**Ampliamento dell'impianto di messa in riserva e di
recupero rifiuti non pericolosi, ubicato in Loc. Zinepri, nel
Comune di Galliciano (LU)**

STUDIO PRELIMINARE AMBIENTALE

Integrazioni richieste con PEC del 15.10.24

Stralcio PIT/PPR

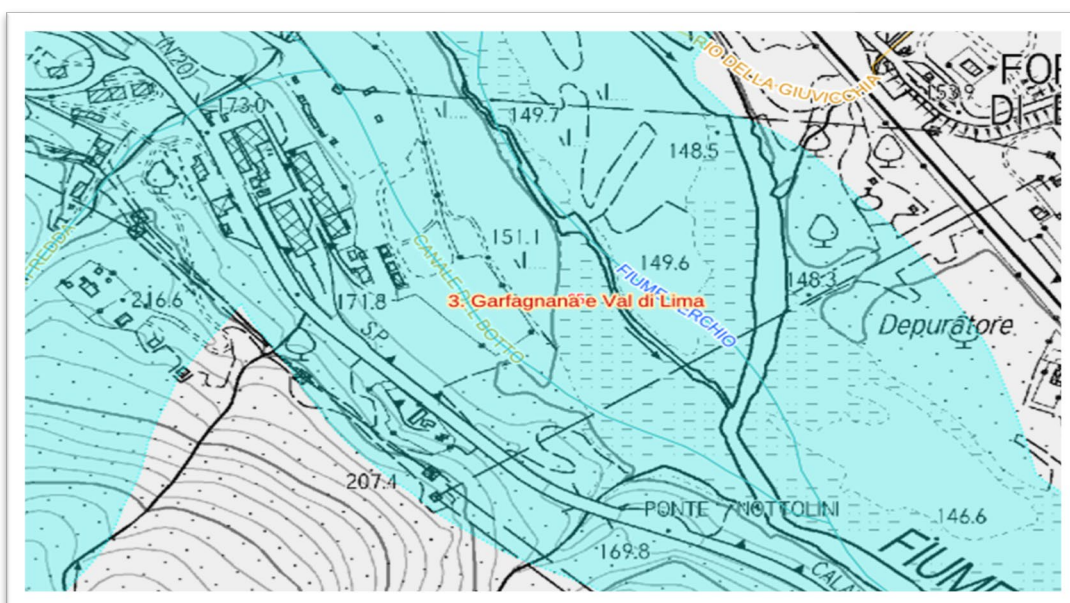
L'area di intervento ricade nella Scheda d'Ambito n.3 in cui si evidenzia come area critica il "fondovalle del Serchio tra Galliciano e Borgo a Mozzano, per i processi di urbanizzazione e consumo di suolo delle aree di pertinenza fluviale e della pianura alluvionale".

Dall'esame della Cartografia del PIT/PPR risulta che l'area di intervento interessa interamente delle aree tutelate ai sensi dell'art.142 lett.c) del Codice "I fiumi, i torrenti, i corsi d'acqua iscritti negli elenchi previsti dal R.D. 11 dicembre 1933, n.1775, e le relative sponde o piedi degli argini per una fascia di 150 metri ciascuna". Nel pieno rispetto di quanto previsto dall'art.8.3 dell'Elaborato 8B del PIT/PPR l'intervento proposto non va ad incidere in alcuna maniera sulla vegetazione ripariale come ben evidenziato dallo specifico elaborato inserito nelle integrazioni depositate che tratta i caratteri relativi alla flora e alla fauna esistenti e presi in considerazione nella predisposizione dell'intervento. La nuova sistemazione dei luoghi consente una maggiore accessibilità al corso d'acqua finalizzata alla sua manutenzione e alla possibilità di fruire delle fasce fluviali. L'intervento di sistemazione ed adeguamento alla realtà esistente del sistema idrografico risulta perfettamente compatibile con le esigenze di funzionalità idraulica, il mantenimento dei

PGRA battente Tr200 – Piano strutturale intercomunale

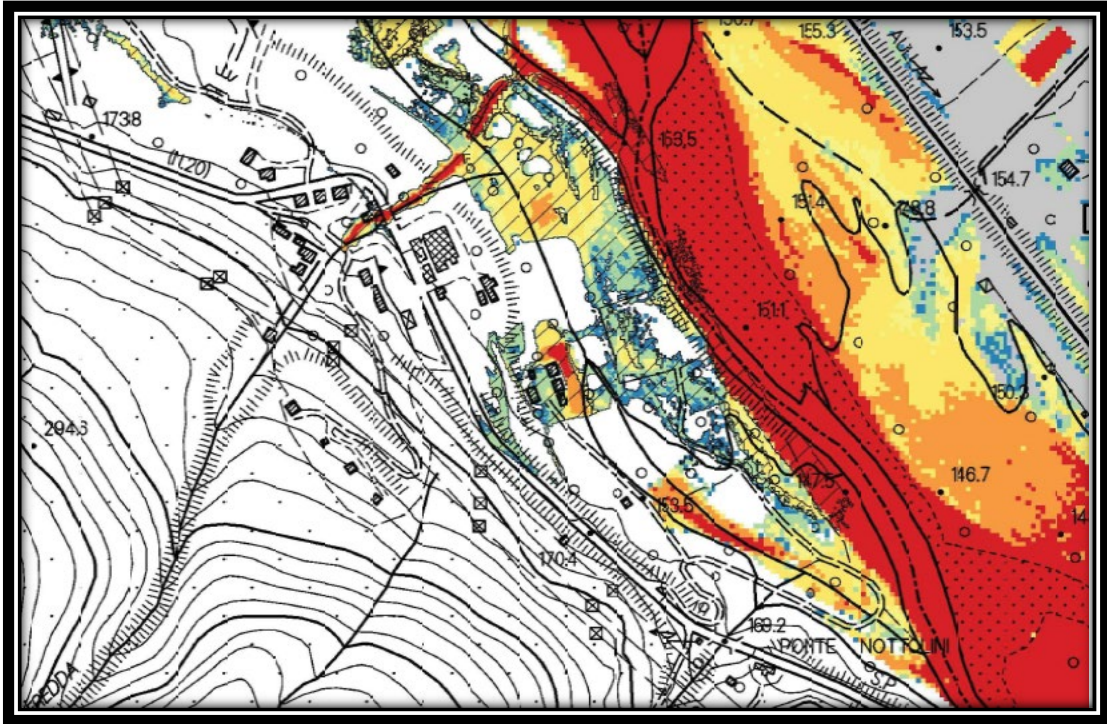
3.7 Punto 7. – Note in riferimento alle aree di laminazione naturale diffusa

Pur ricadendo l'area di intervento tra le aree a laminazione naturale diffusa (ALD) del fiume Serchio nel pieno rispetto della disciplina di piano la proposta non prevede nuove previsioni di edificazioni e lottizzazioni comportanti consumo di suolo inedificato ma esclusivamente la dislocazione razionale di cumuli temporanei di materiali che non incidono in maniera permanente sul territorio.

Il battente duecentennale previsto per l'area di intervento è variabile da 50 cm ad un massimo di 150 cm in zone molto limitate dell'area. Il modello tiene tuttavia conto delle recenti livellazioni dell'area e pertanto

risulta plausibile considerare in maniera uniforme un battente idraulico con tempo di ritorno duecentennale pari a 60 cm.
